**PERMIS DE CONSTRUIRE MODIFICATIF  
DELIVRÉ PAR LE MAIRE AU NOM DE LA COMMUNE**

Demande déposée le 01/03/2021 complétée le : 08/06/2021	N° PC06412218B0098M03
---	-----------------------

Par : Demeurant à : Représenté par :	LES HAUTS DE MILADY 6 RUE DES PALOMBES 64500 CIBOURE ALDAY ROBERT	Surface de plancher créée: 6898 m <sup>2</sup> Nb de logements créés : 6
Pour :	MODIFICATION DU BATIMENT DE LOGEMENTS COLLECTIFS	Destination : Commerce, Habitation, Hébergement hôtelier
Sur un terrain sis à : Parcelle(s) :	24 AV DE LA MILADY BR0021

ANNEXE  
Projet de convention de servitude – Plan du réseau concerné

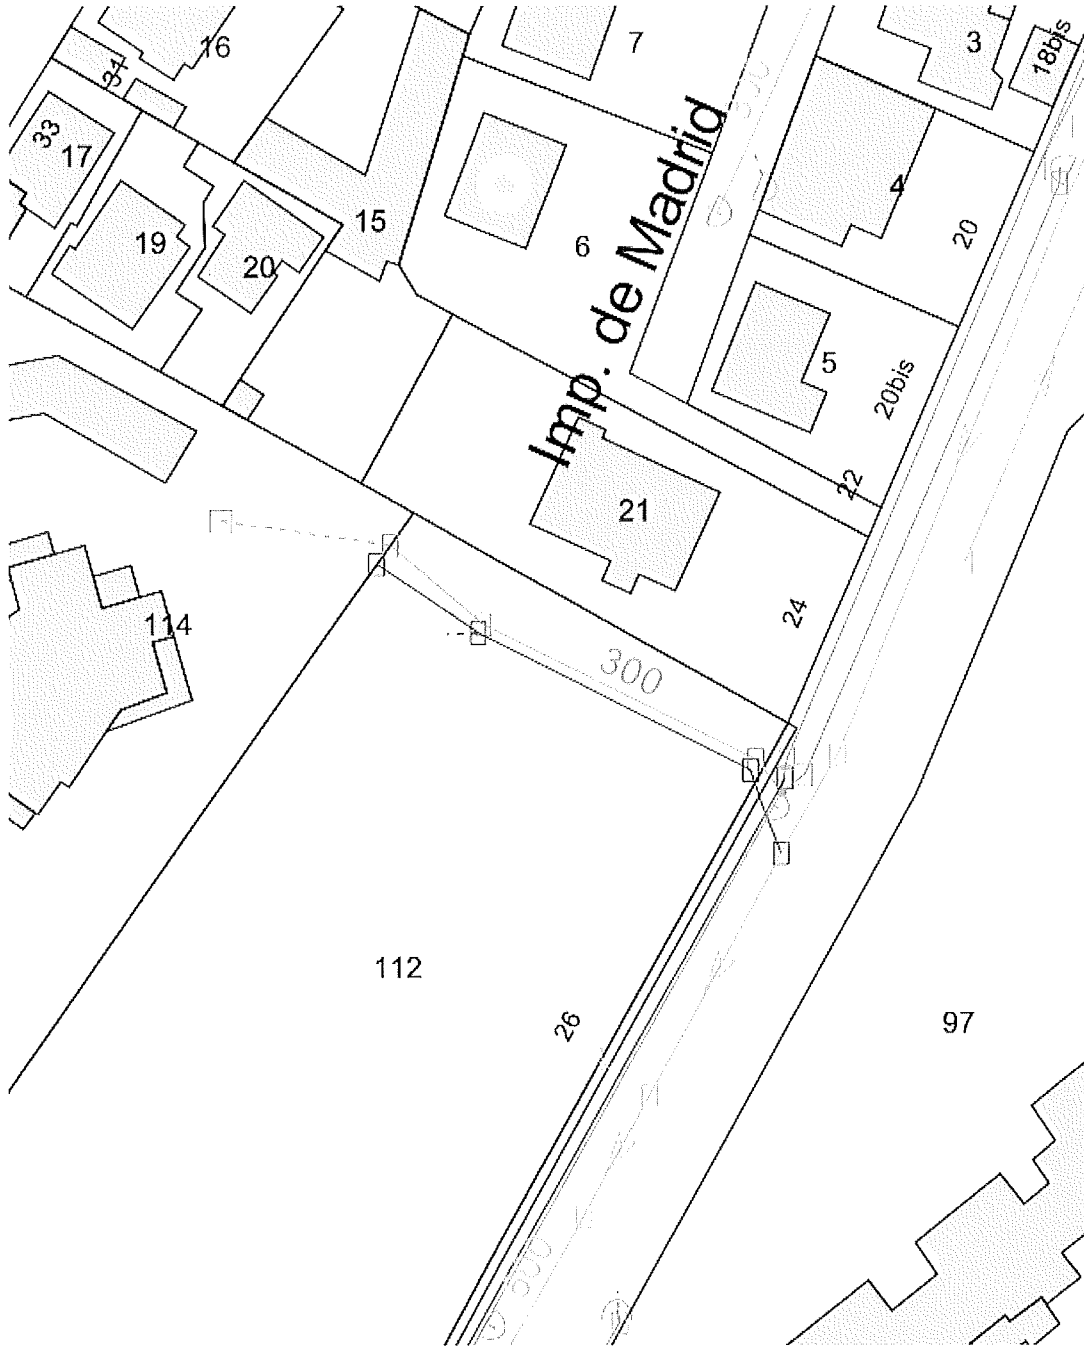
La parcelle du projet est traversée par une canalisation eaux usées Ø200 mm ainsi que par une canalisation eaux pluviales Ø300 mm.

Un projet de dévoiement de ces canalisations sur les parcelles BR 112 et BR 115 a été validé entre les services de l'Agglomération et le pétitionnaire. Ces travaux seront intégralement pris en charge financièrement et réalisés par le pétitionnaire.

Ces canalisations ne desservant que la résidence IKUSGARRI, l'Agglomération considère que ces réseaux représentent les branchements privés de ladite résidence.

Une servitude sera établie entre les différents propriétaires de ces parcelles à leur charge.
